COMITÉ CONSULTATIF D'URBANISME

10 décembre 2020

**PIIA (enseigne)- 5291, avenue De Courtrai -
#3002416674**

DM- 5713, chemin de la Côte-des-Neiges - #3002520894

6.83 m

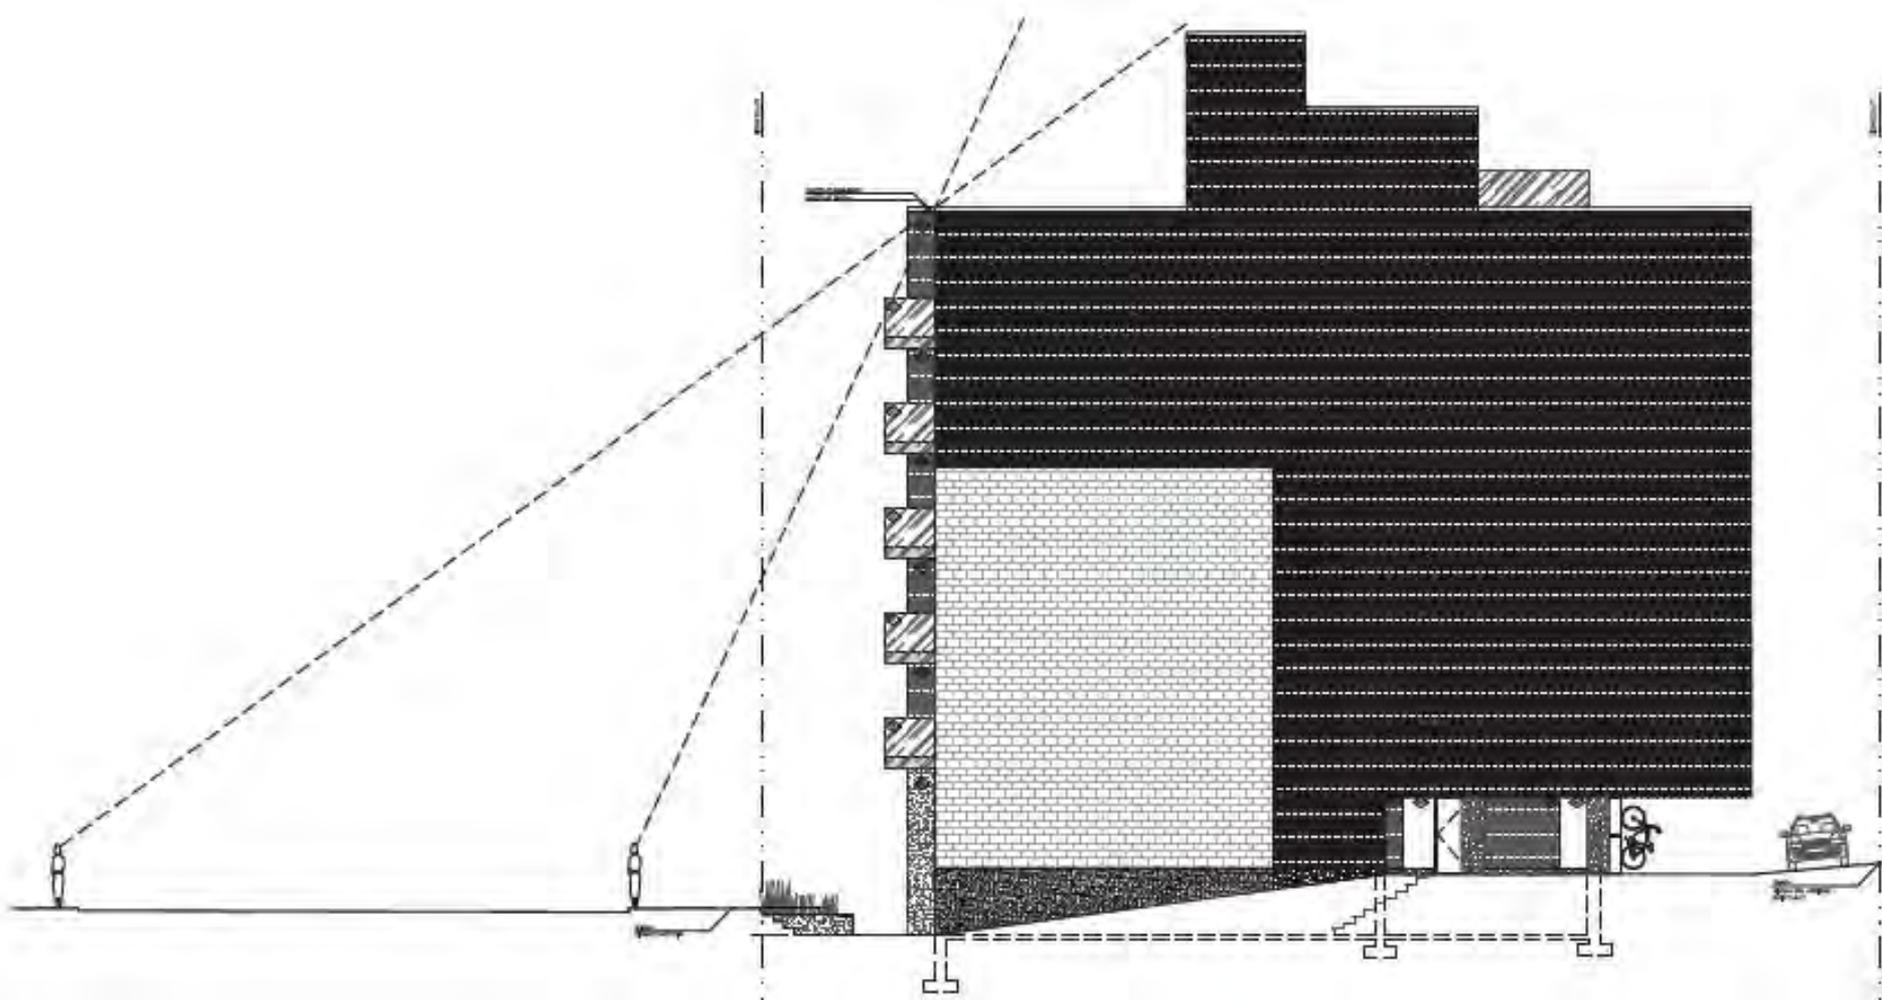
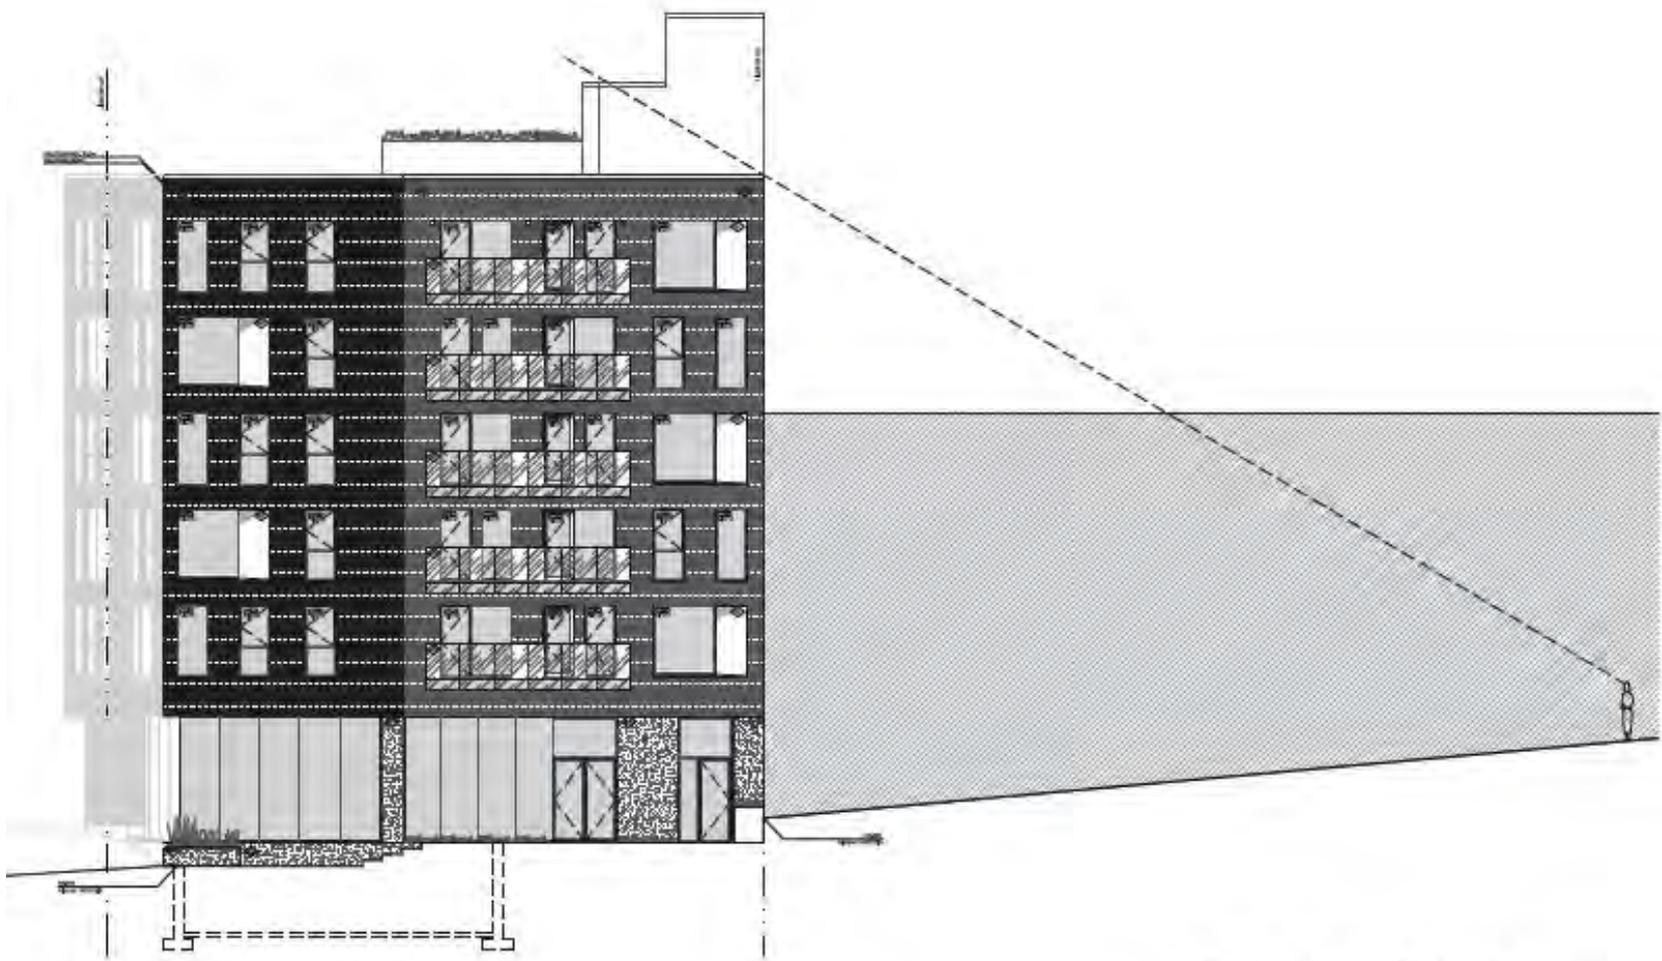
Objet du dossier - Étudier une demande de dérogation mineure pour autoriser une construction hors-toit dont le recul par rapport à la façade est inférieur à 1.5 fois sa hauteur (article 21.1) LE recul proposé est de 6.83 m au lieu 7.5 m

Règlement 01-276 - art. 21.1
Recul de 1.5 X la hauteur de la construction H.T.
5 m X 1.5 = 7.5 m > 6.83 m

Après étude des documents présentés, la Direction formule un **AVIS FAVORABLE** à la demande dérogation mineure.

ELEVATION AVANT

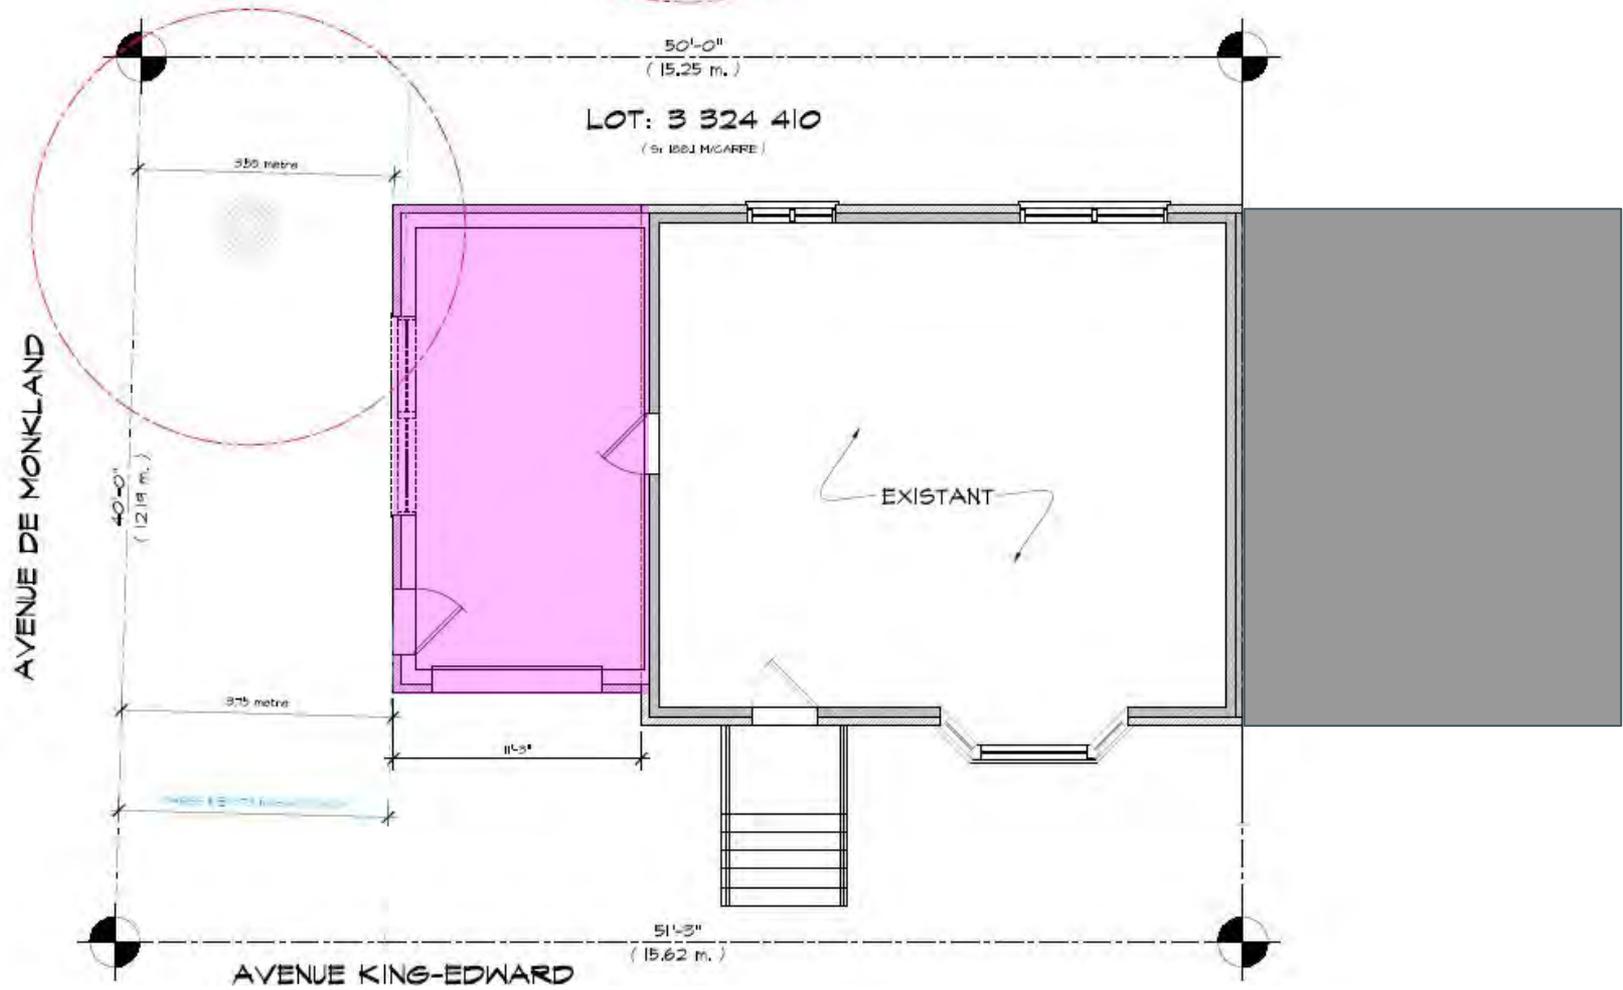
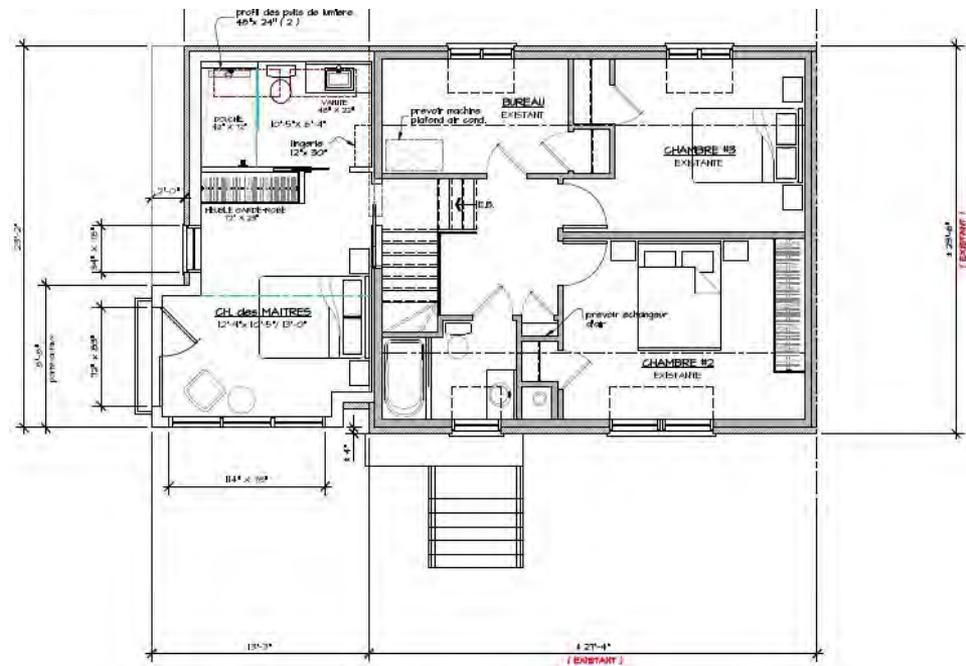
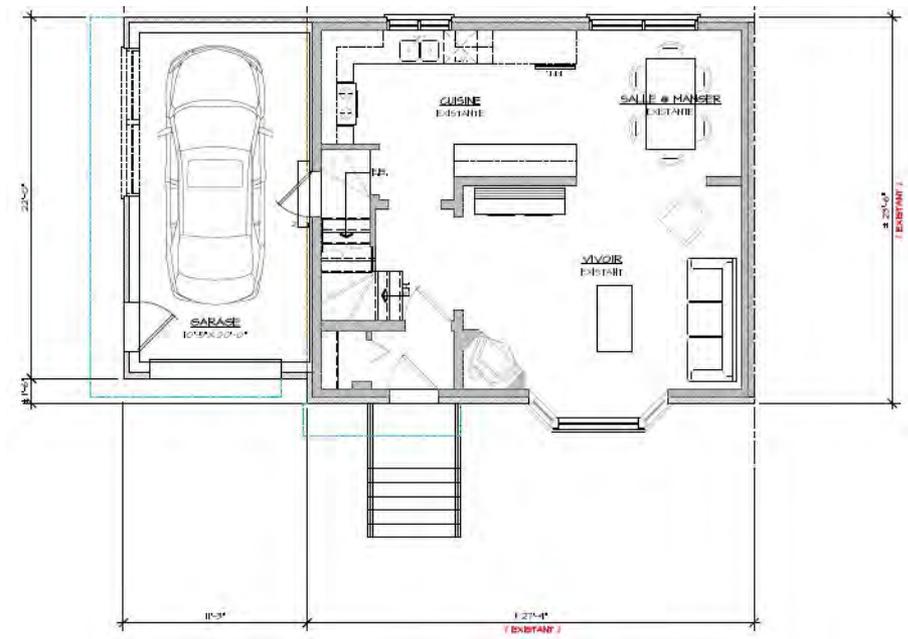
Le comité recommande de revoir le projet et d'apporter les modifications suivantes :

- Simplifier la composition architecturale sur l'ensemble de l'agrandissement projeté;
- Revoir l'intégration du volume de l'étage sur la toiture à versants;
- Remplacer la porte coulissante de l'étage par une fenestration qui s'apparente à celle de la façade principale.

Aménagement proposé
(2^e étage)

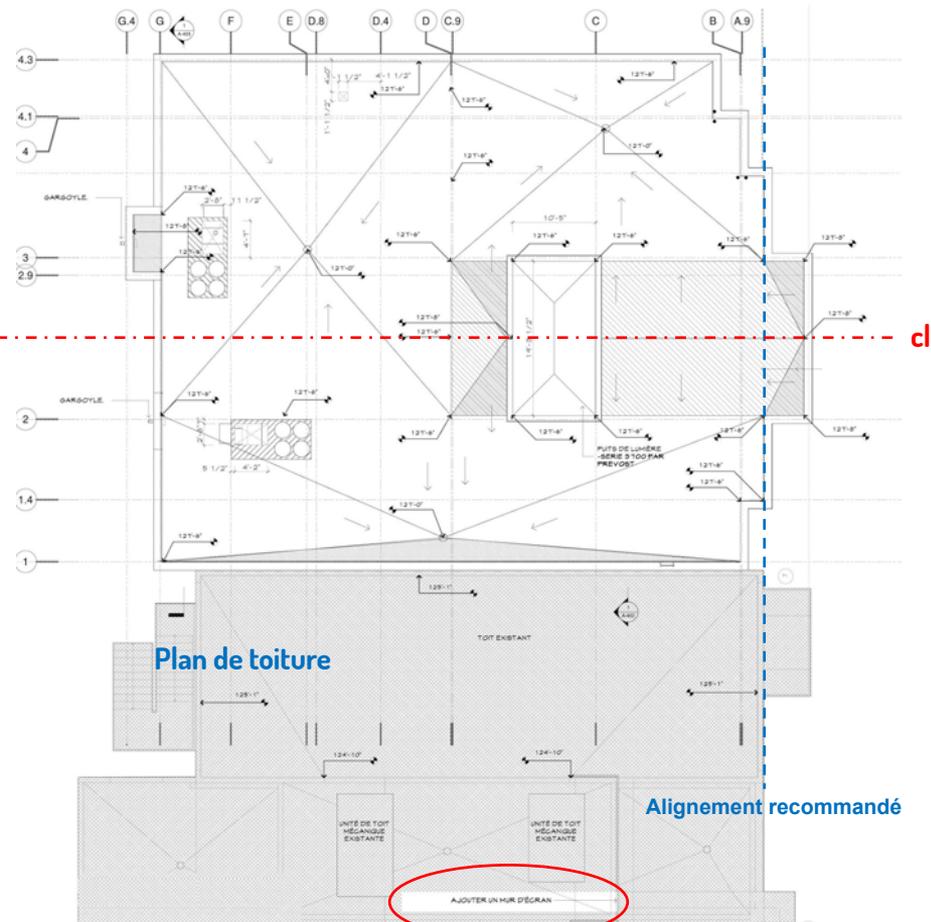
Évaluer possibilités de rationaliser le plan / de réviser l'organisation spatiale et l'articulation du volume de l'agrandissement.

Élévation principale
(Avenue Bourret)

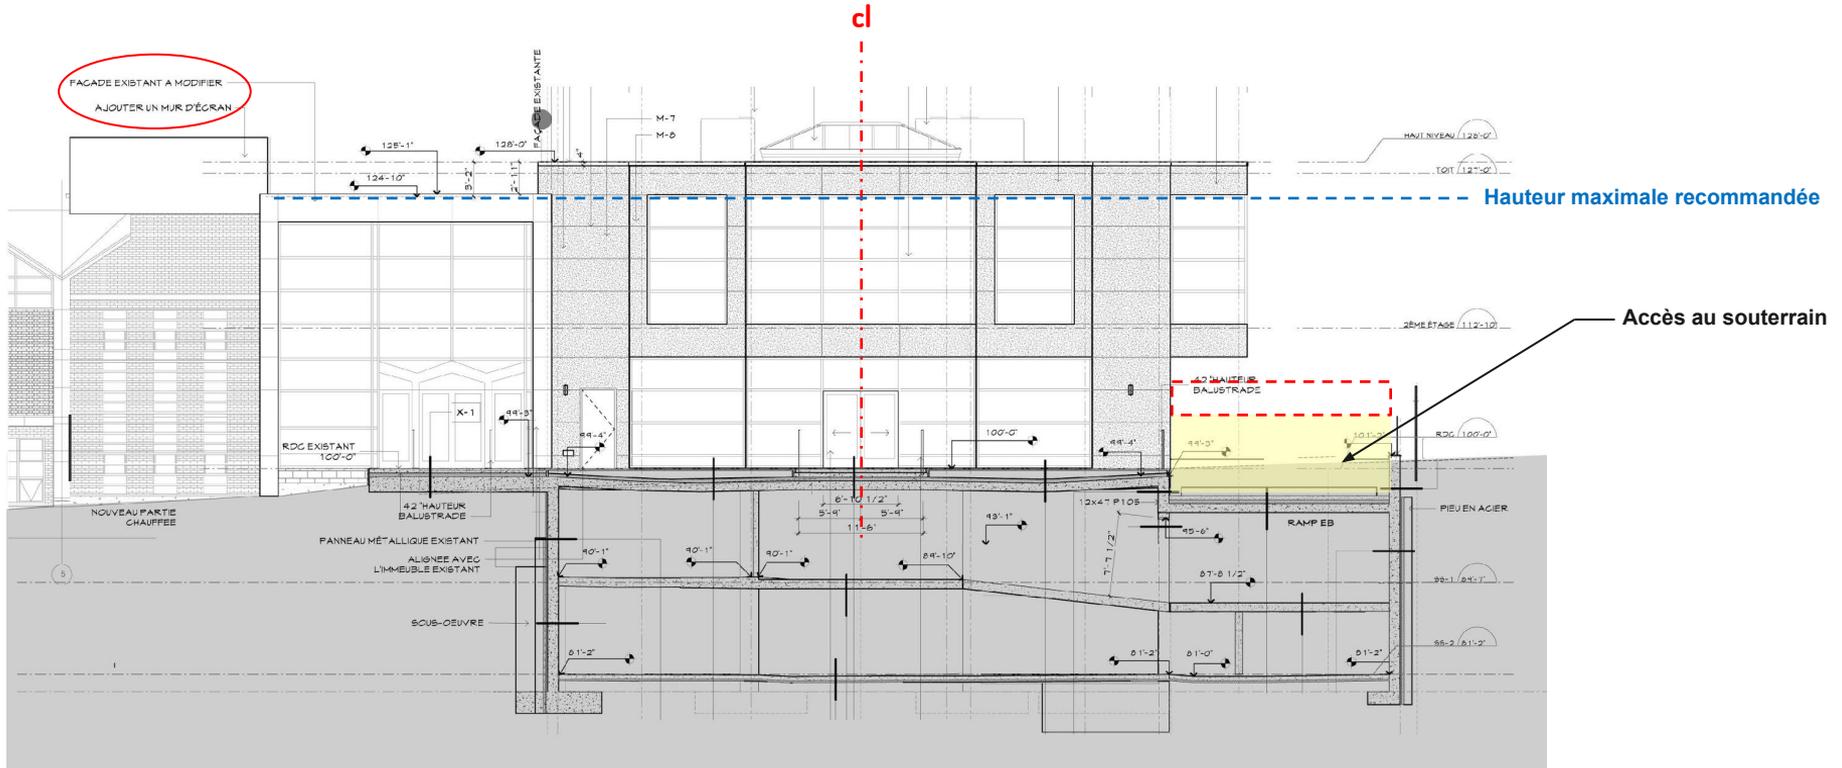
Attention à la visibilité / au traitement de cet écran

Élévation principale

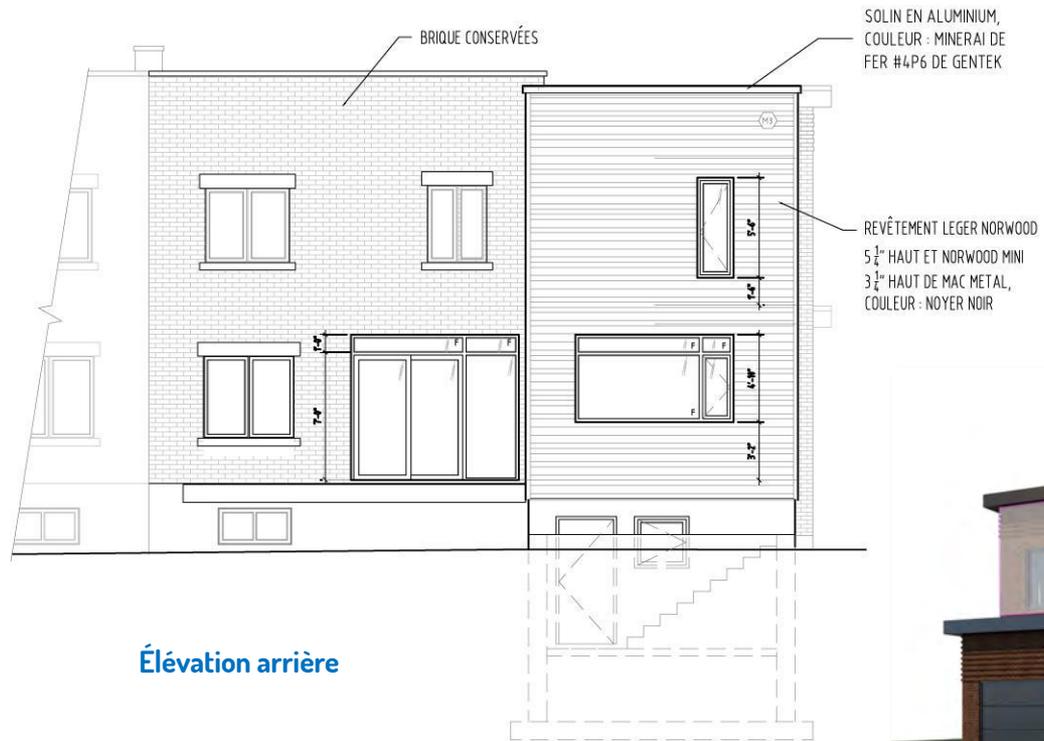
Un léger retrait (portion supérieure gauche) permettrait à mon avis de rectifier les proportions et de renforcer le dialogue avec l'immeuble jumelé.

Élévation principale (sud-ouest)

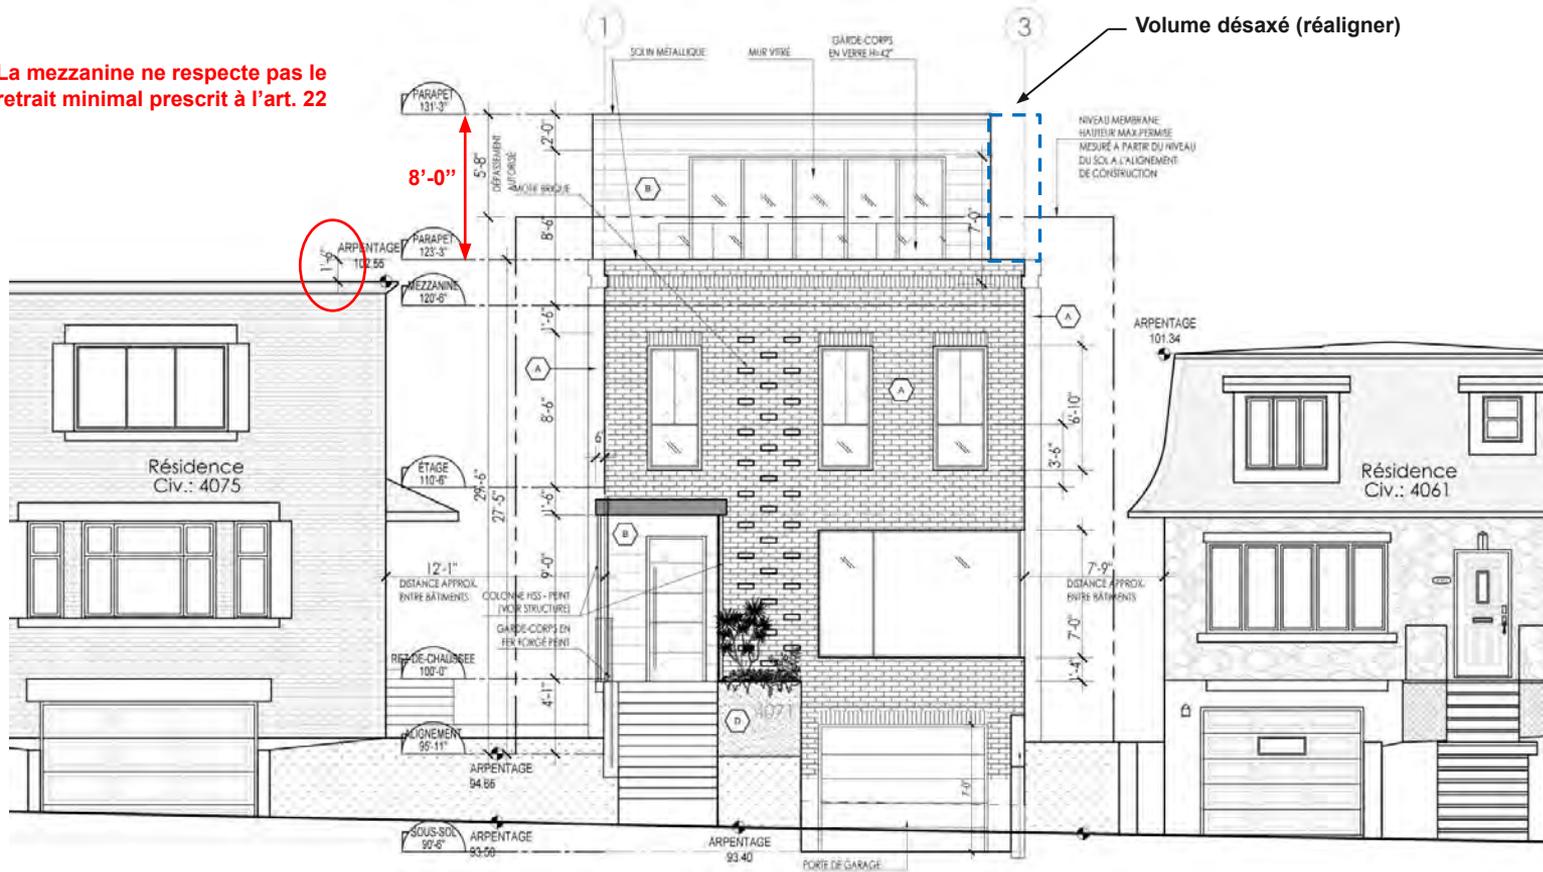
La mezzanine ne respecte pas le retrait minimal prescrit à l'art. 22
